工程指示 / 要求簡箋(E.I.)

工程指示編號：EI/9546/18

工程名稱：觀塘裕民坊

工程項目：窗仔配件 2021A 扇撐(螺絲孔修改)

東成金属制品厂 Tung°					
品名	2021A 12° (3.0)	比例	材质	比重	备注
图号	200P 张数	1:1	不锈钢	7.9	
设计	2016/6/5			视角	◎◁

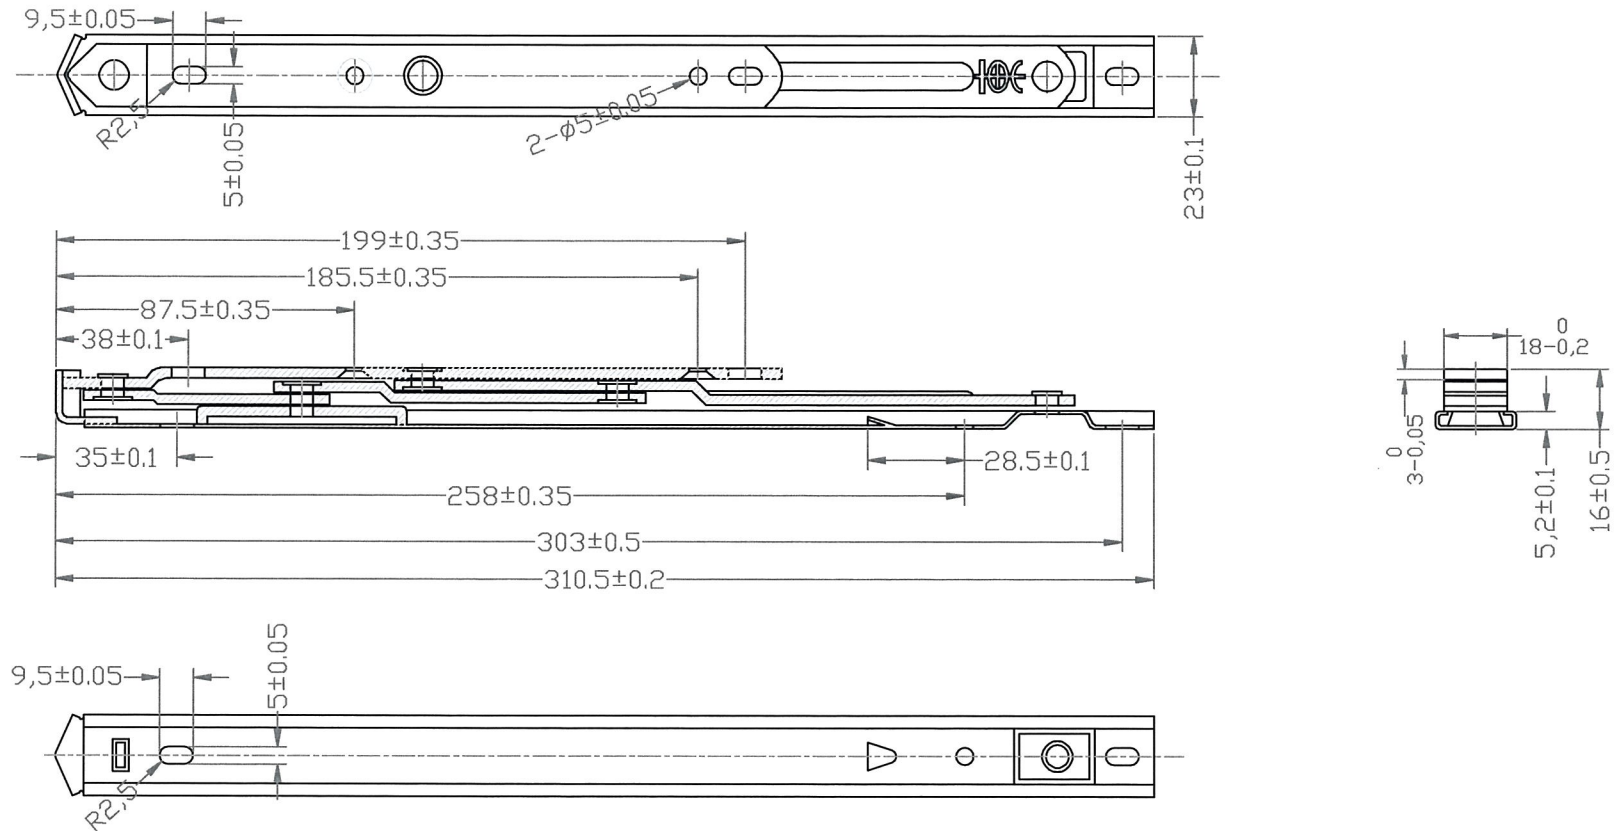
2021A 鉗窗撐 螺絲孔已改. 請考此圖和樣板進行拆圖

東成金属制品厂 Tung®						
品名	2021A 14" (3.0)		比例	材质	比重	备注
图号	200P	张数	1:1	不锈钢	7.9	
设计	2016/6/5					视角 $\odot \triangleleft$

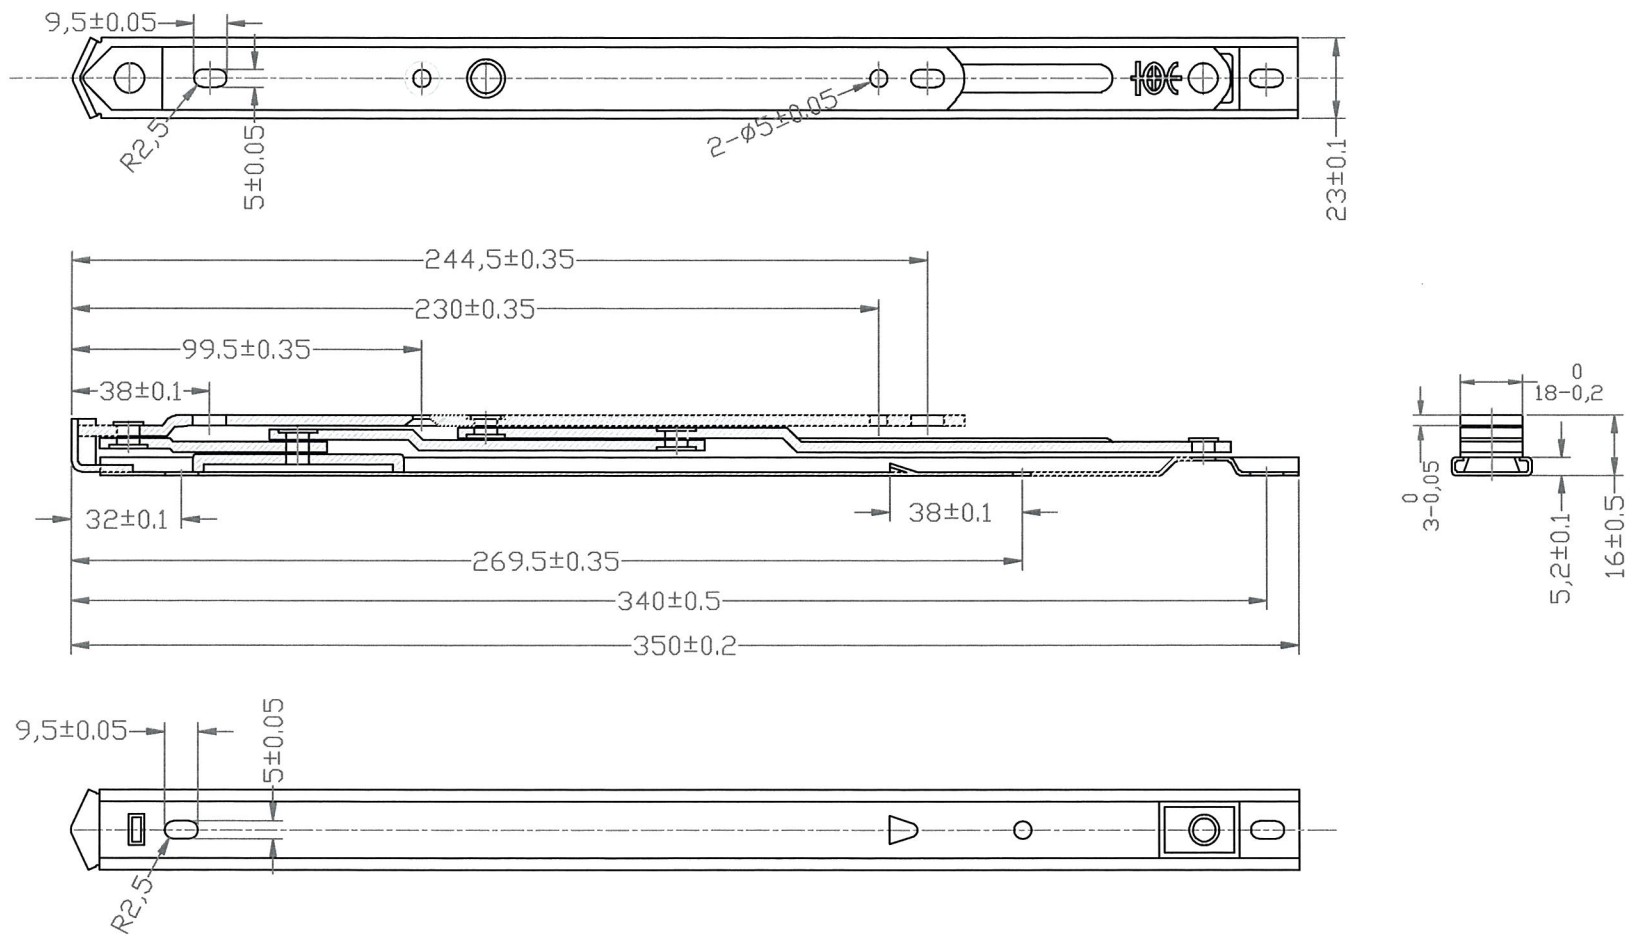
請留意，2021A 窗仔用扇撐的螺絲位已改，請參考此圖和樣板進行拆圖

(樣板已到廠) 12", 14", 16", 18"
